女川原子力発電所2号炉 重大事故等対策の有効性評価 審査会合における指摘事項の回答

平成31年2月5日
東北電力株式会社

図4 格納容器下部床面及び壁面の
コンクリート侵食量の推移(現実的な条件)

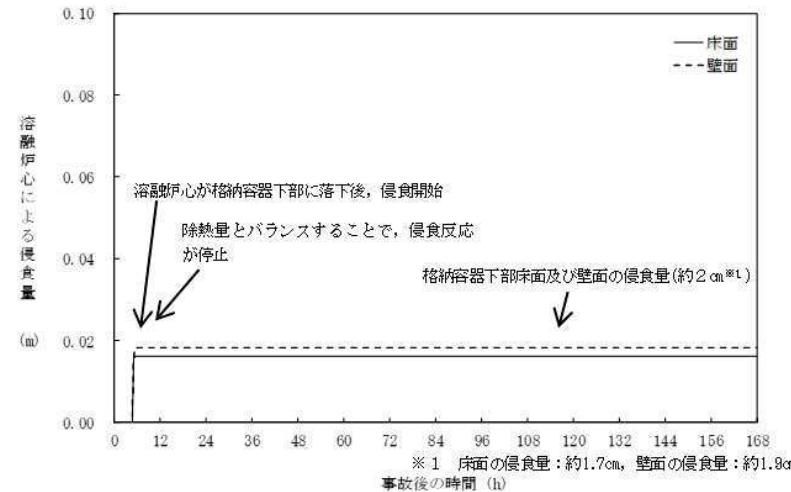
- ・原子炉格納容器下部水位について、注水水位である3.4mの位置への水位計の設置可能性を検討して結果を提示すること。また、注水水位に制御できなかった場合における、原子炉圧力容器外の溶融燃料－冷却材相互作用及び溶融炉心・コンクリート相互作用に対する影響を整理して提示すること。(指摘事項No.2)

- ・溶融炉心が格納容器下部に落下した際のコンクリート侵食量の評価を実施している。格納容器下部水位約3.8m(ベースケースにおける原子炉圧力容器破損時の格納容器下部水位)の場合において、原子炉圧力容器の支持機能が維持できることを確認している。
- ・コンクリート侵食量の評価においては、図4、図5に示すとおり、侵食量に最も感度の大きい「溶融炉心からプール水への熱流束」を現実的に設定した場合及び保守的に設定とした場合の評価を実施している。

図6 原子炉格納容器下部への注水設備

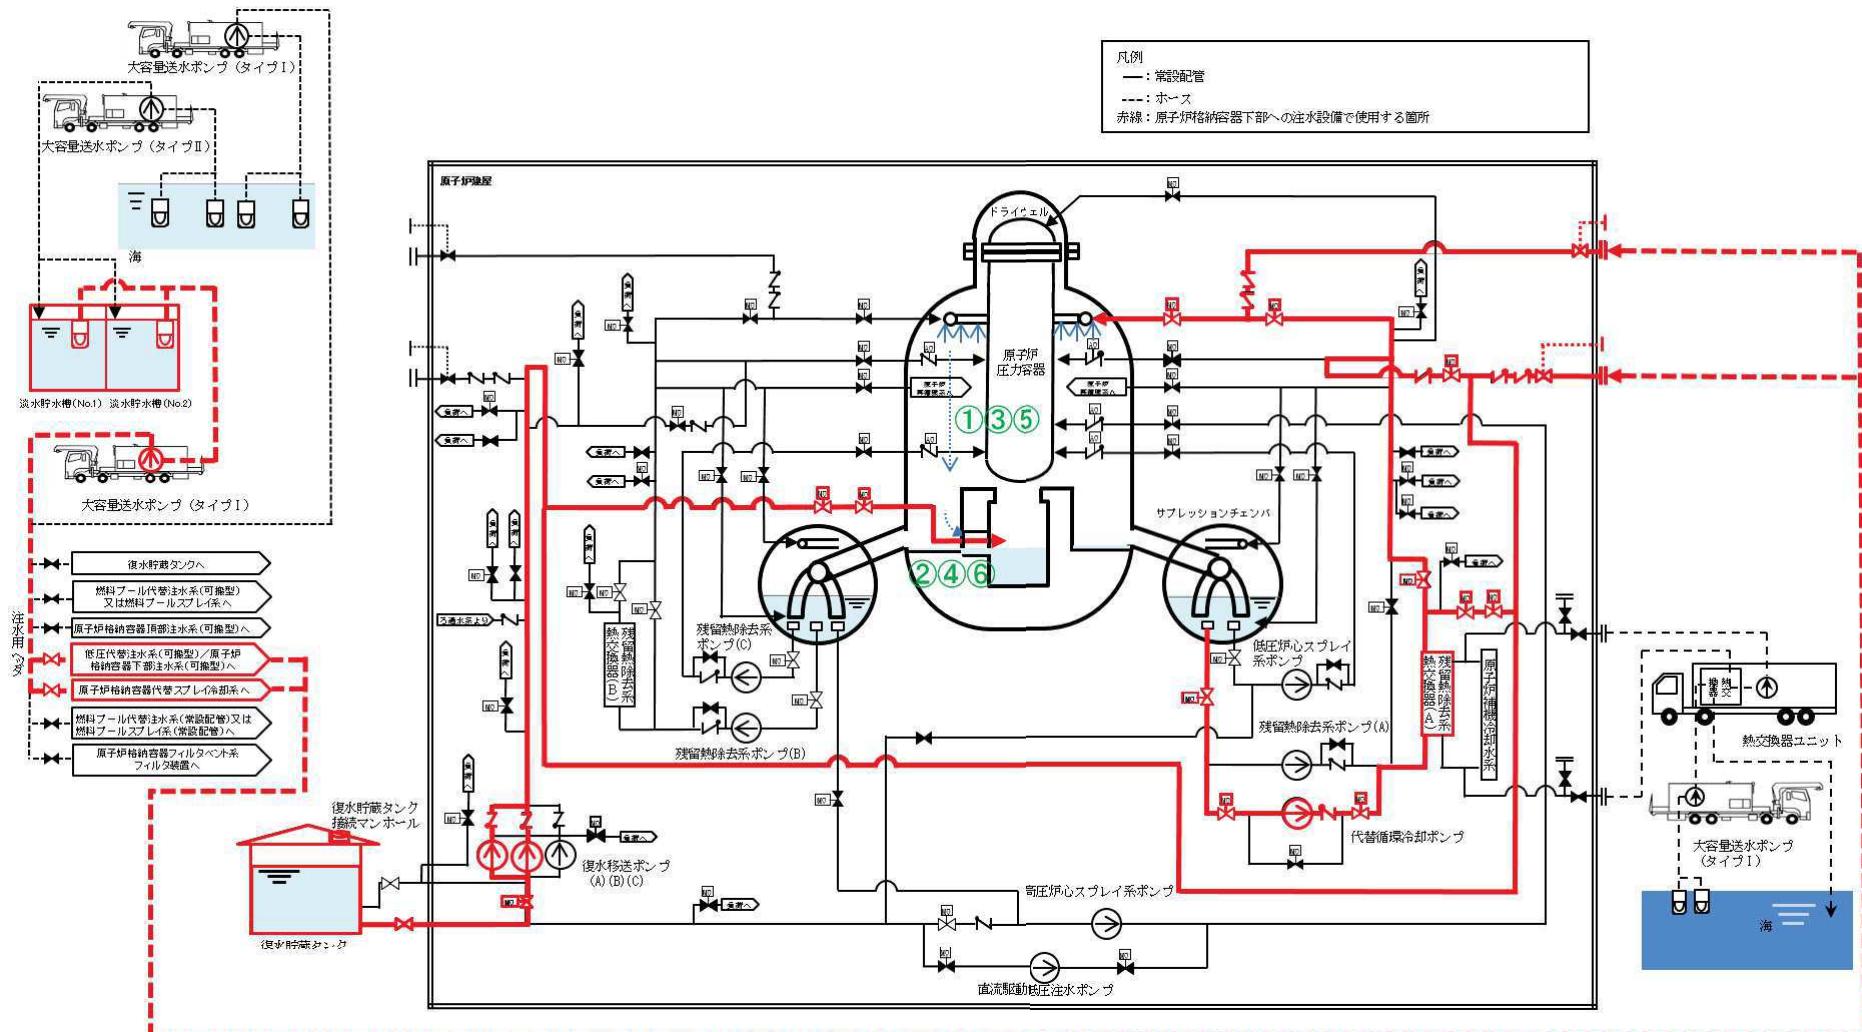
- ・原子炉格納容器下部注水系について、多重性又は多様性の観点から、要求への適合性について整理して提示すること。

- ・原子炉格納容器下部注水設備は、有効性評価で期待する重大事故緩和設備であることを踏まえ、单一故障を考慮し、従来の原子炉格納容器下部注水系(常設)【②】及び原子炉格納容器下部注水系(可搬型)【⑥】に加え、新たに原子炉格納容器代替スプレイ冷却系(常設)【①】、代替循環冷却系【③、④】及び原子炉格納容器代替スプレイ冷却系(可搬型)【⑤】を整備する。(表20、図6)
- ・原子炉格納容器代替スプレイ冷却系(常設)【①】及び原子炉格納容器下部注水系(常設)【②】による注水、並びに代替循環冷却系【③、④】による注水は、ともに格納容器下部への注水(初期水張り)を開始する時間(事象発生2.5時間(原子炉圧力容器下鏡温度が300°Cに到達する時間))までに実施可能である。
- ・原子炉格納容器下部注水設備は、多様性及び独立性、位置的分散を図った設計としている。(表21)

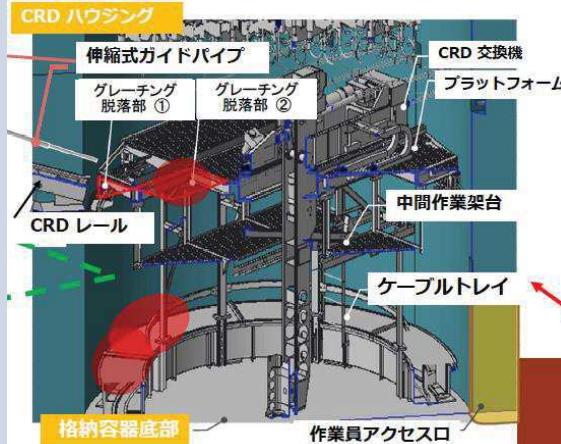
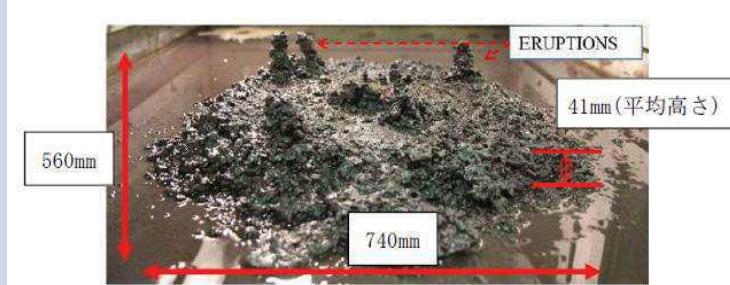
- ・格納容器直接接触(シェルアタック)を除外する理由について、最新の知見を踏まえた上でも、結論に影響がないことを提示すること。

- ・第606回審査会合(平成30年7月26日)では、溶融炉心が圧力容器下部中心位置から全量落下し、格納容器下部に均一に堆積し、全量が単純立方格子(ポロシティ0.48)として堆積した場合の評価(従来評価ケース)を行い、格納容器壁面に溶融炉心が直接接触することがないことについて説明。
- ・今回評価ケースでは、近年得られた知見を踏まえ、東京電力福島第一原子力発電所2号炉の調査結果から圧力容器中心位置から偏心して落下すること及びPULiMS実験結果から溶融炉心が円錐状に堆積することを仮定して、評価を実施(次頁参照)。
- ・今回評価ケースの堆積高さの評価結果は、頂点位置でも約3.2mであり、格納容器下部開口部高さを超えないことから、近年得られた知見を踏まえても結論に影響がないことを確認。

落下位置	堆積形状
概要説明	<p>平成29年2月の東京電力福島第一原子力発電所2号炉における格納容器下部の調査結果により、格納容器下部の中心軸から外れた位置のグレーチングの落下が確認されている。グレーチングの落下理由の可能性の1つとして、圧力容器から流出した溶融炉心が中心位置から偏った位置に落下したことが考えられる。</p>  <p>図12 2号機原子炉格納容器内部調査^[1]</p>	<p>PULiMS実験は溶融物を水中に落下した実験であり、溶融炉心の堆積高さと拡がり距離のアスペクト比としては1:18～1:14程度となっており、おおよそ1:16程度の拡がり挙動を示している。</p>  <p>図13 PULiMS実験結果^[2]</p>
今回評価上の扱い	<p>溶融炉心が圧力容器下部の偏心位置から落下したことを考慮した場合、格納容器壁面に近い方がより保守的な条件であるため、溶融炉心が最外周のCRD位置から落下すると仮定して、評価を行った。</p>	<p>溶融炉心の堆積形状として、1:16の円錐状に堆積すると仮定して、評価を行った。</p>
